HANGAR DE STOCKAGE de plaquette de HADOL

Rapport de diagnostic – Structure bois

A2207// 22-562 - DIA 012

Diagnostique sanitaire et structurel pour l'équipement
de toitures photovoltaïques sur plusieurs
Bâtiments de Collectivité

IV.1.2 Panne rive haute

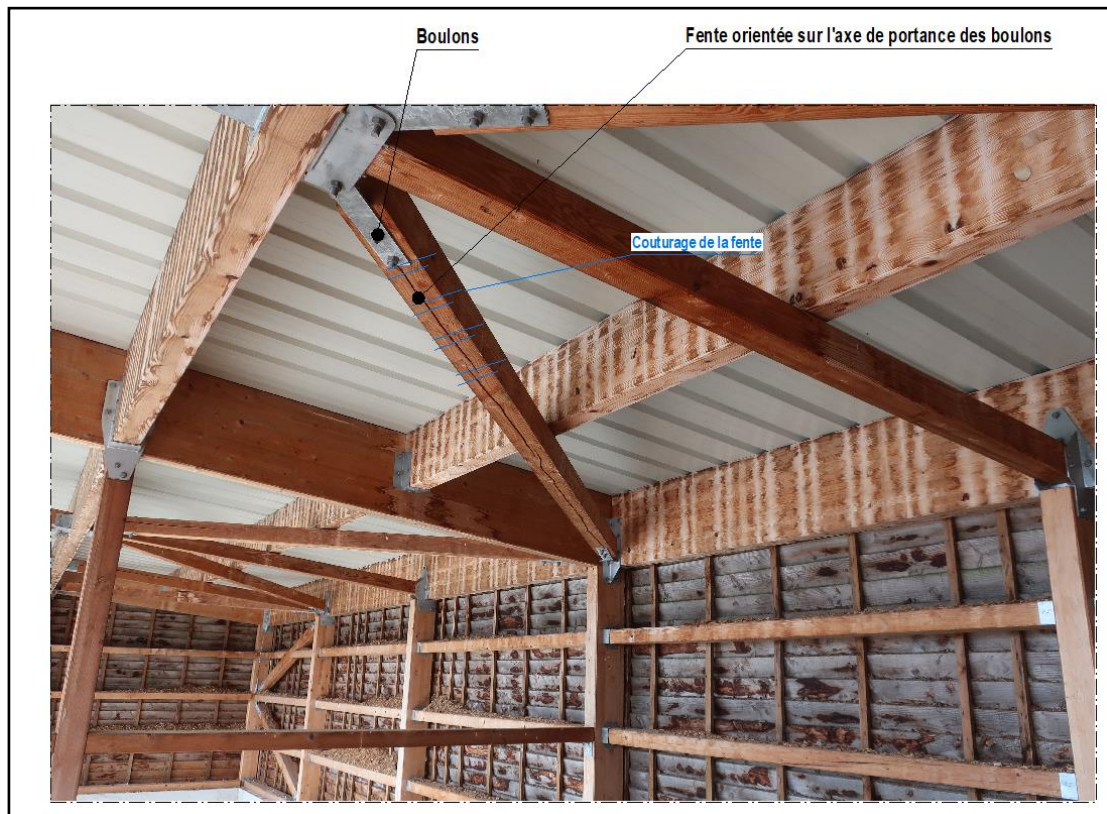
La panne de rive haute n'est pas en adéquation avec la classe d'emploi 4 que nécessitent les assemblages piégeants (boulons dans chapelles).

A terme, la stagnation d'eau dans ces chapelles peut conduire à des pourrissement, on recommande de protéger, de façon ventilé cette rive par la pose, par exemple, d'une pliage métallique ou d'une bardage sur tasseaux.

IV.2 DESORDRES CONSTATES

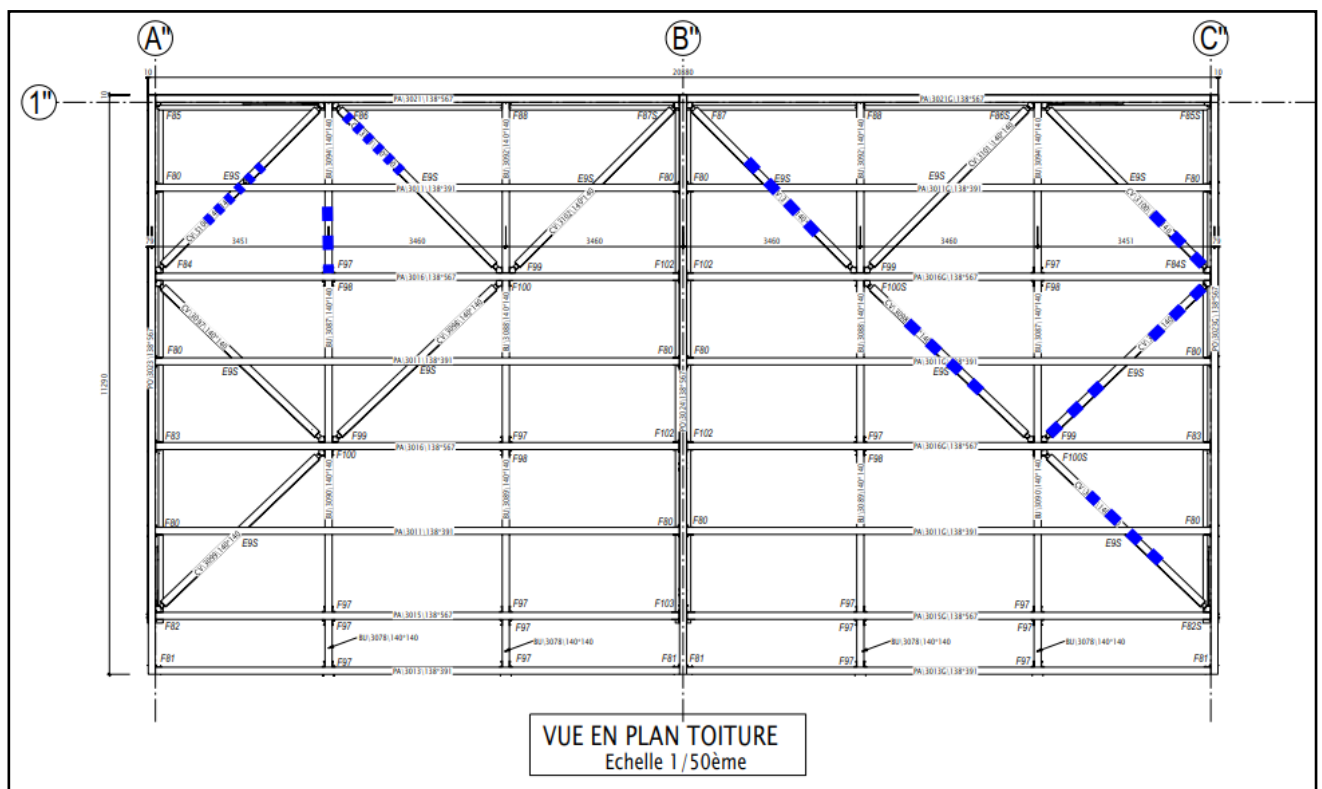
On note la présence de larges fentes de séchage qu'il faudra coudre lorsqu'elles peuvent avoir une incidence sur la résistance de la pièce (fente très profonde) ou sur les assemblages (en les déchaussant).

Assemblage

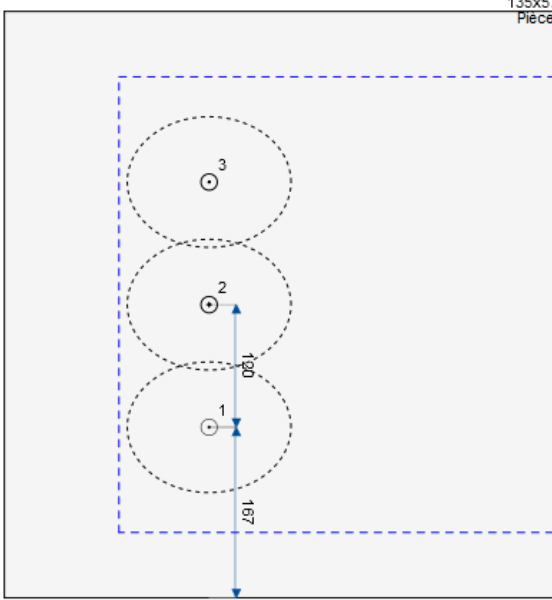
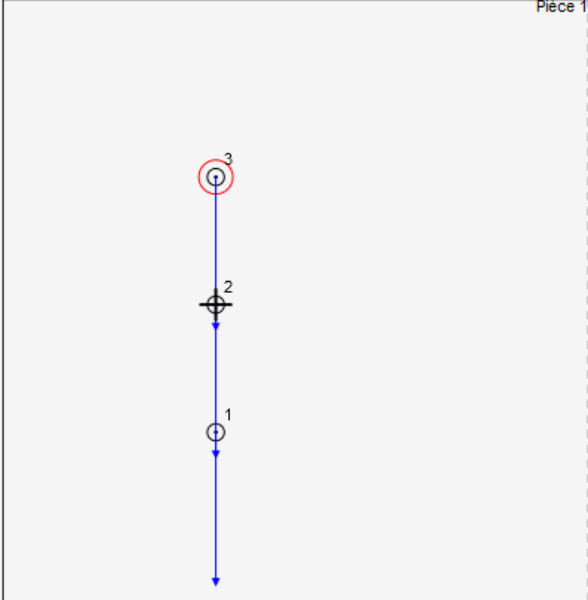
Les pannes sont assemblées en extrémité par des ferrures reprises avec 3 boulons diamètre 16mm qui présentent la résistance suffisante pour la surcharges des panneaux photovoltaïques.

➔ Panne validée

Assemblage

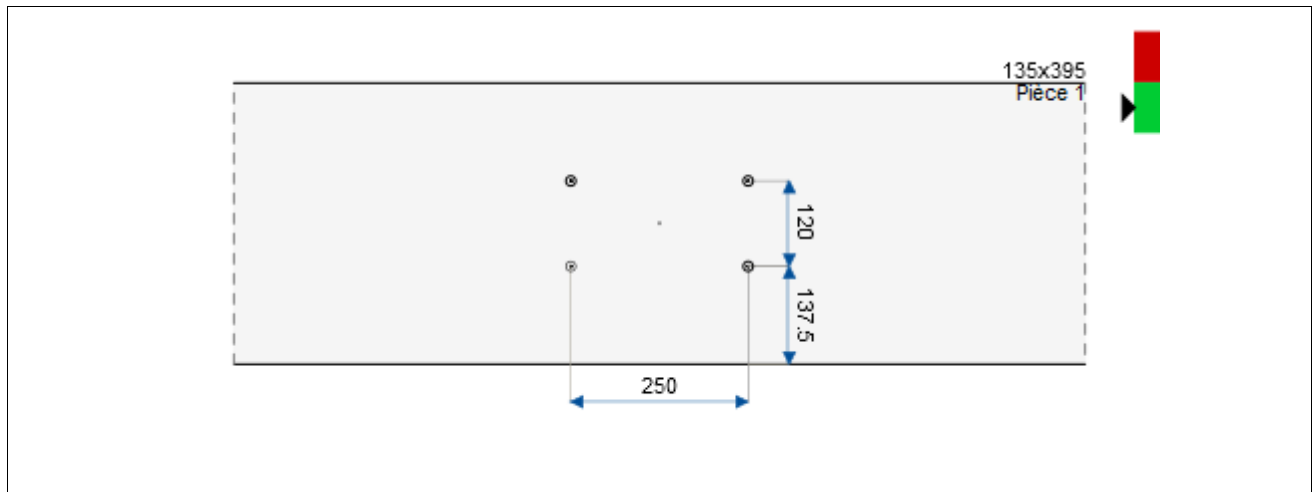
Cette panne est posée dans un sabot, la reprise des charges se fait par contact. Le sabot est fixé sur l'arbalétrier par 4 boulons diamètre 14mm.

➔ Panne validée
